ZMĚNOVÝ LIST

Název akce: **Dům služeb Rudná**

ZMĚNOVÝ LIST

ZMĚNOVÝ LIST

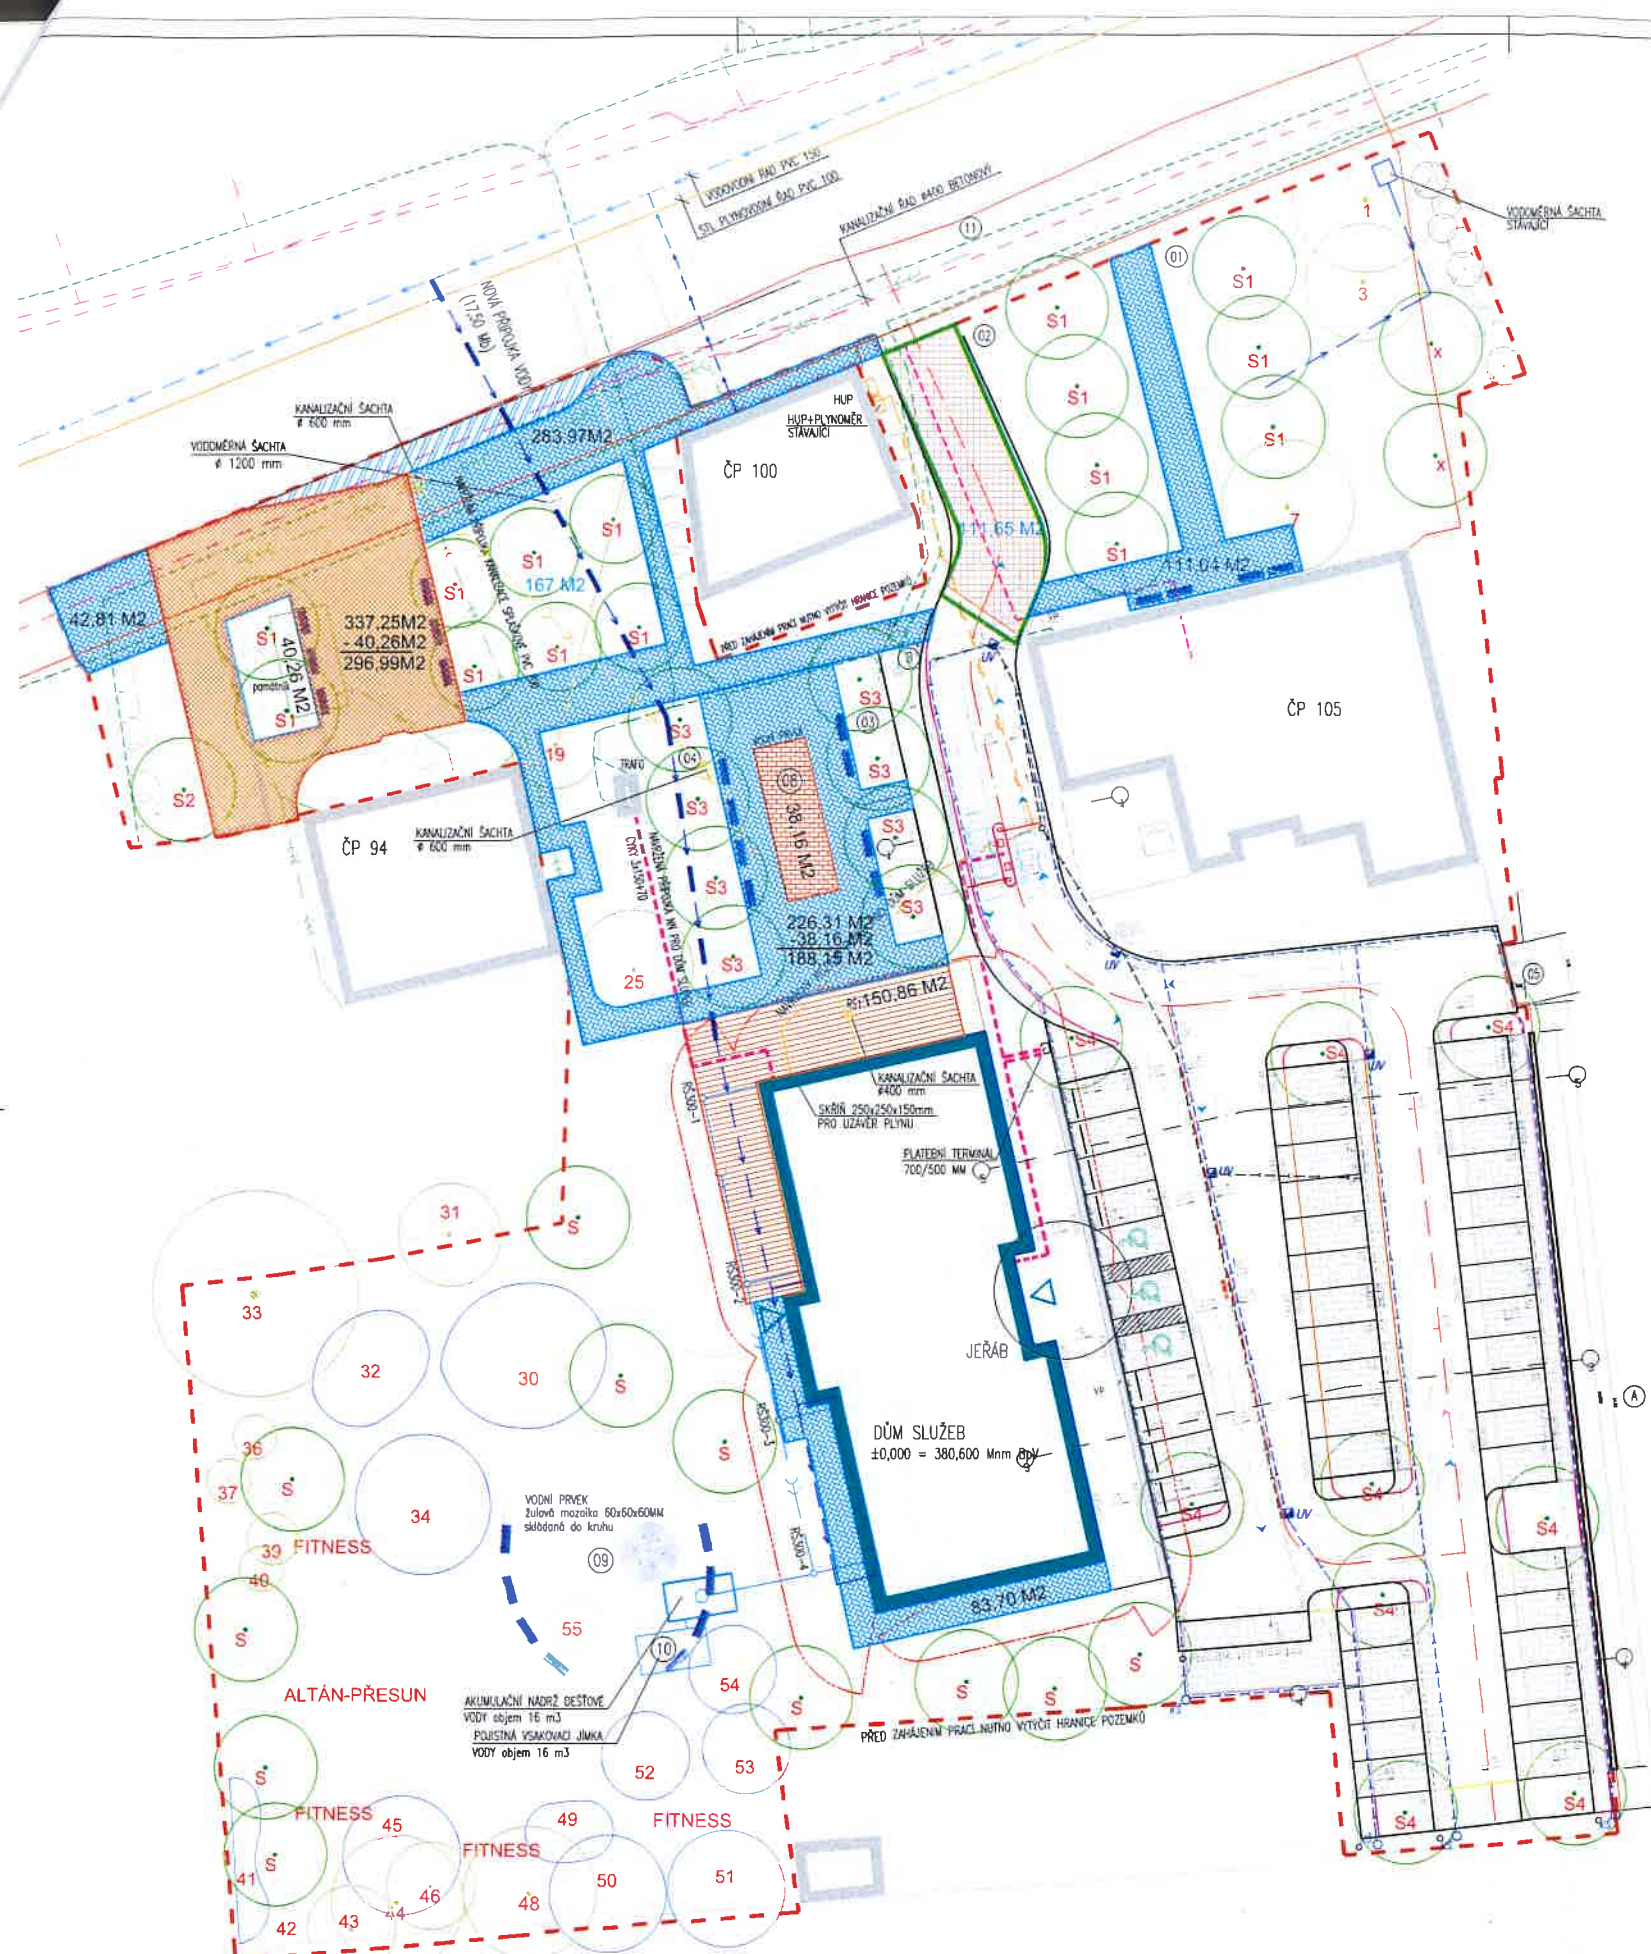
Předmět změny: Komunikace
Popis a zdůvodnění změny:

Investor z provozních a estetických důvodů upřesnil požadavky na výběr a rozložení pochozích/pojížděných ploch. Tento změnový list vychází z výměr dle nově vypracované situace, která je přílohou tohoto změnového listu. Situace zpevněných ploch byla upravena mj. z důvod výškové úpravy pozice objektu SO 01, a to s ohledem na změnu statiky spojené s geologií podloží.

OPLOCENÍ

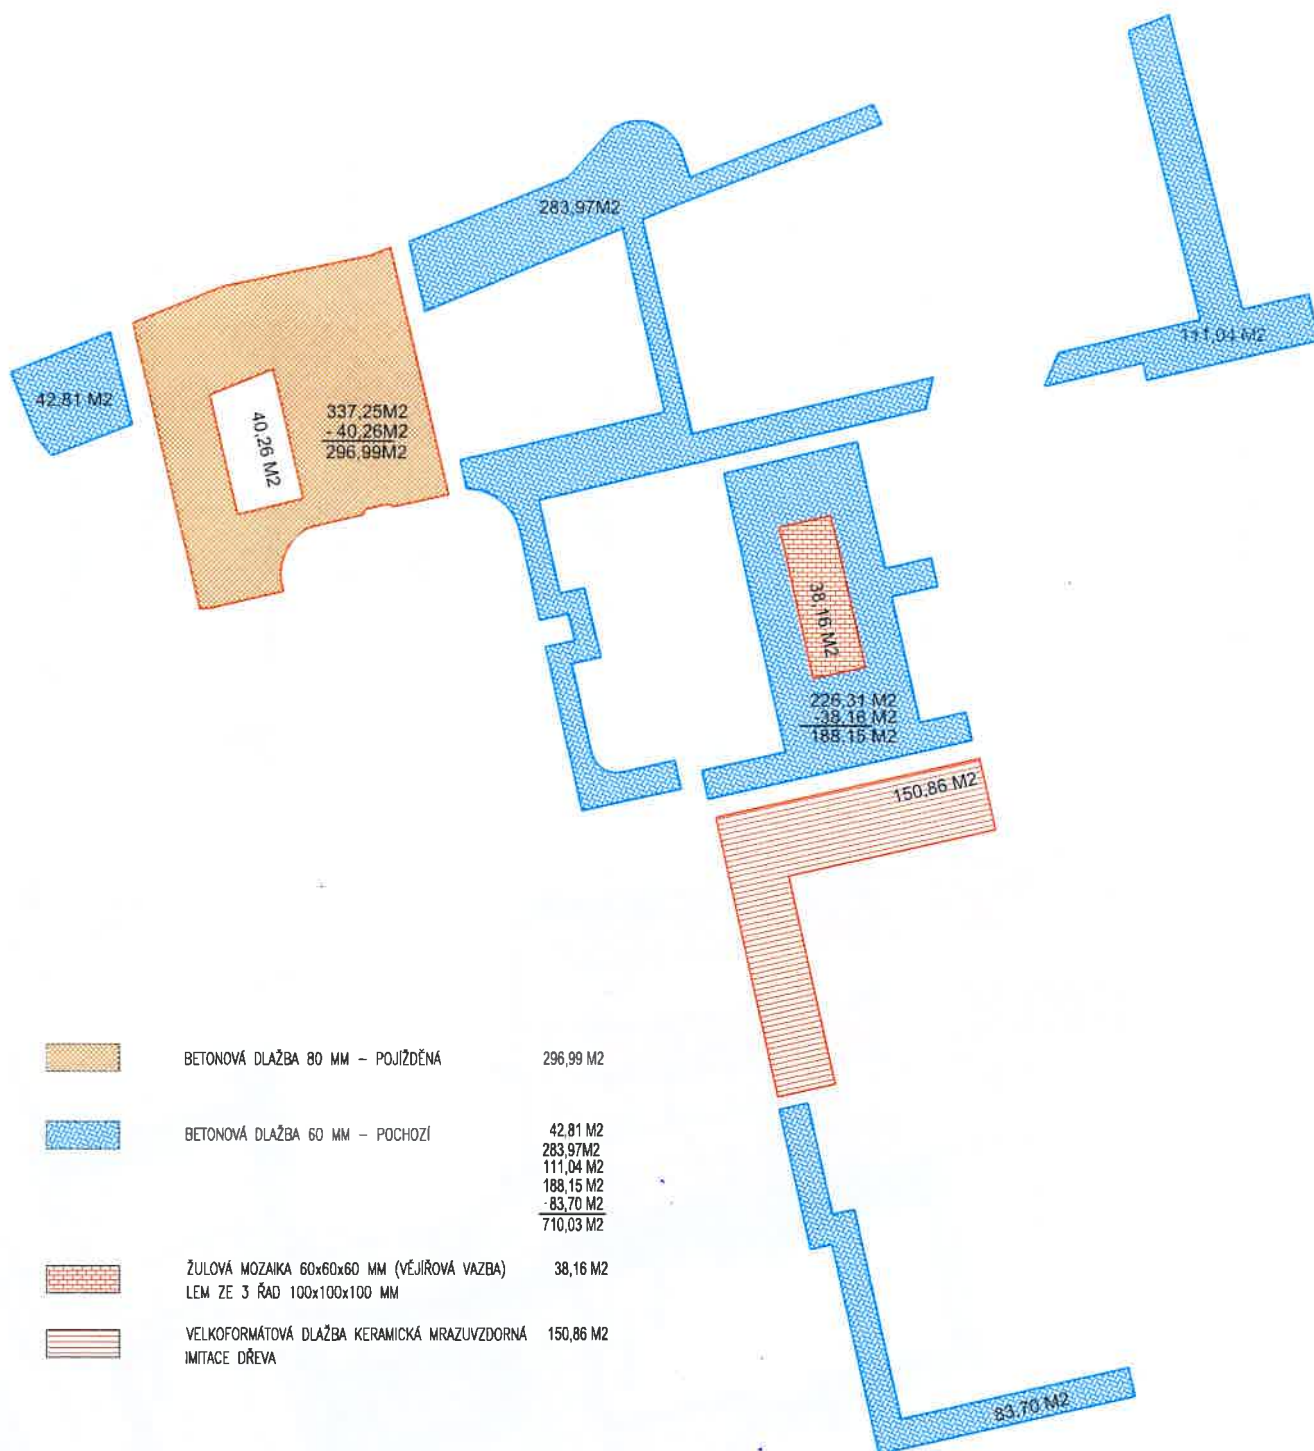
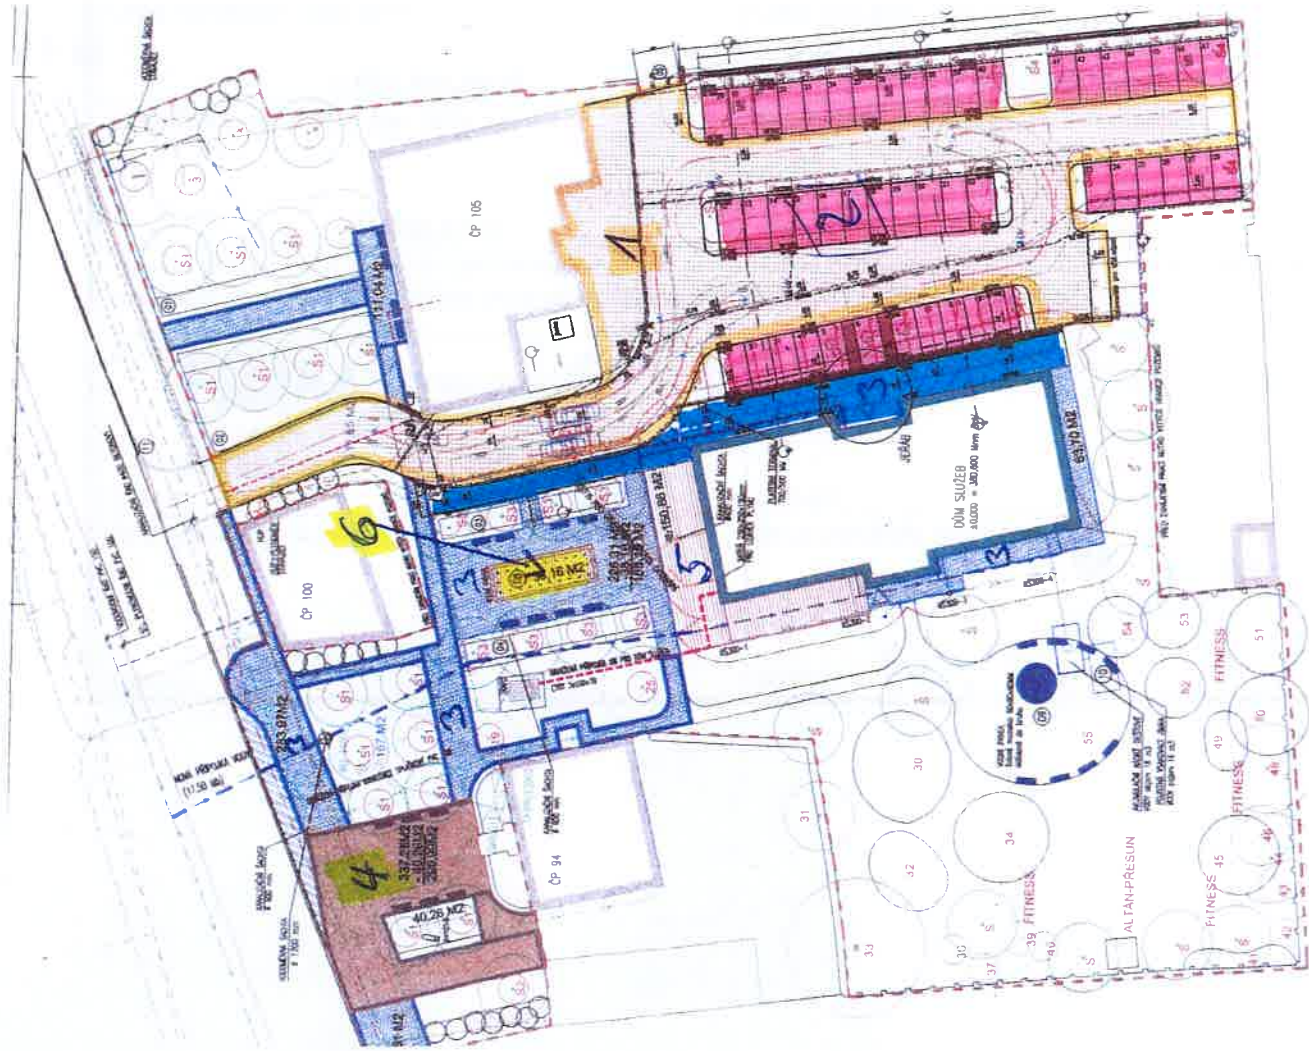
Prosklená markýza je součástí výkresové části projektové dokumentace, není zahrnuta ve výkazu výměr. Na žádost investora se nebude instalovat zámečnická konstrukce pro popínavé rostliny na provětrávané fasádě, tato položka je pozůstatek předchozího stupně projektové dokumentace. Podél objektu se původně uvažované oplocení pletivem nahradilo betonovým oplocením, které si investor zajistil v rámci samostatné dodávky před zahájením stavby. Dojde k odpočtu oplocení z pletiva, vrátek a branky.
